Datum	8 juni 2017	Behandeld door	
Onze referentie	UIT/17009024/BRW/BR/RB	Doorkiesnummer	
Uw referentie		E-mail	@brandweefrysland.nl
Uw brief van	2 mei 2017	Bijlagen	0

Onderwerp Advies voorontwerpbestemmingsplan Feanwâlden-Súd

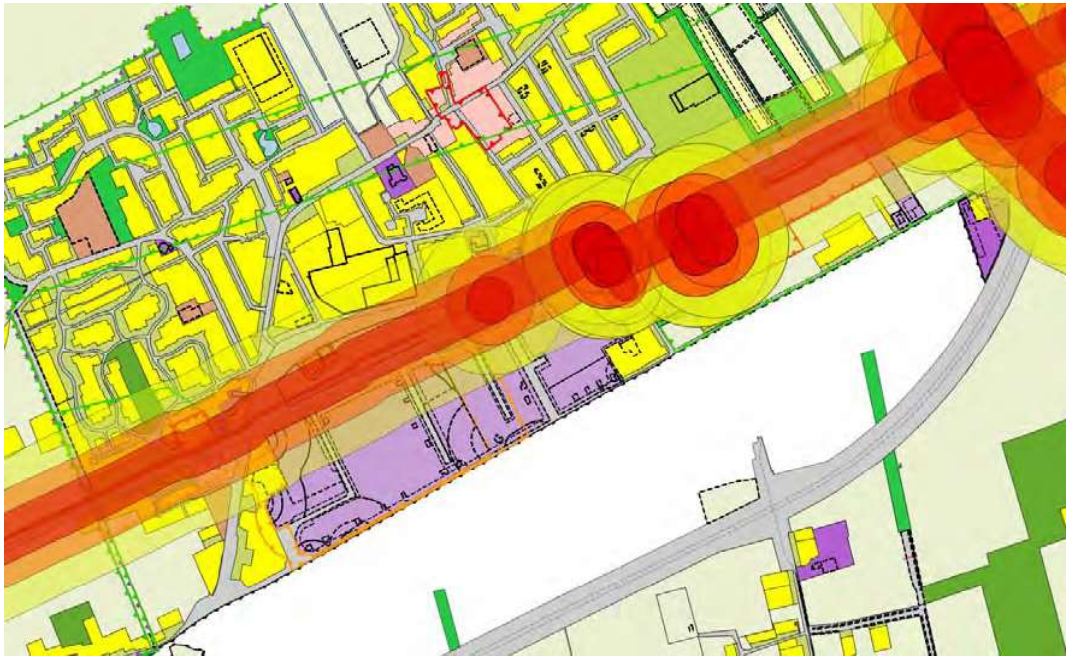
Gevolgen van een brandende leiding zijn onder te verdelen in een drietal ringen, zie hiervoor de schematische weergave hieronder;

EFFECTEN [E] [H] [I]											
Hittestraling is, in combinatie met de blootstellingsduur (20 seconden), bepalend voor de gevolgen voor mensen en objecten. De effecten zijn doden (†), gewonden (zeer zwaargewond T1 tot lichtgewond T3), schade aan objecten en brandoverslag (secundaire branden).											
	Afstand (meter)	Hittestraling (kW/m²)	Mensen buiten				Mensen binnen				Objecten [J]
			†	T1	T2	T3	†	T1	T2	T3	
1 ^e ring	Zie onderstaande tabel	≥35 kW/m²	100%	0%	0%	0%	10%	6%	14%	70%	Onherstelbare schade en branden
2 ^e ring		≥12,5 kW/m²	2%	6%	14%	30%	0%	0,6%	1,4%	5%	Secundaire branden treden op
3 ^e ring		≥1 kW/m²	0%	0%	0%	0%	0%	0%	0%	0%	Geen of lichte schade
De effectafstanden aangegeven in meters vanaf het midden van de buisleiding, zijn afhankelijk van diameter en druk.

Binnen de eerste ring (50 meter) zijn in het geval van dit bestemmingsplan vooral bedrijfsfuncties aanwezig. In de westhoek van het bestemmingsplan zijn daarnaast ook enkele woningen gelegen. Gevolgen van een incident met de leiding in deze ring zijn groot; alle buitenshuis aanwezige personen zullen om het leven komen en aan de omgeving ontstaat onherstelbare schade (vooral door hitte en vuurlast).

In de tweede ring (95 meter) zijn eveneens als in de eerste vooral bedrijfsfuncties aanwezig. Buitenshuis zal ongeveer 2% van de aanwezigen komen te overlijden. In deze ring zullen zich ook secundaire branden voordoen.

Wanneer aanwezige personen zich in veiligheid willen brengen zijn schuilen (vanaf de tweede ring) in een gebouw of vluchten tot in de derde ring (minimaal 160 meter) reële opties. Voor zelfredzame personen wordt de vuistregel gehanteerd dat een afstand van 200 meter in geval van vluchten als overbrugbaar kan worden beschouwd.

Ten aanzien van de ontwikkelingen aan de oostzijde van het bestaande bedrijventerrein is het daarom van belang dat de vluchtwegen van de leiding af gericht worden zodat aanwezigen

zonder oponthoud van het incident af kunnen vluchten. Daarnaast is het aan te raden dat er geen (bedrijfs)woningen in de eerste ring worden gesitueerd. In de huidige situatie is dit niet uitgesloten aangezien het wijzigingsgebied (waarbij de functie agrarisch kan worden omgezet in bedrijventerrein) over de gasleiding loopt.
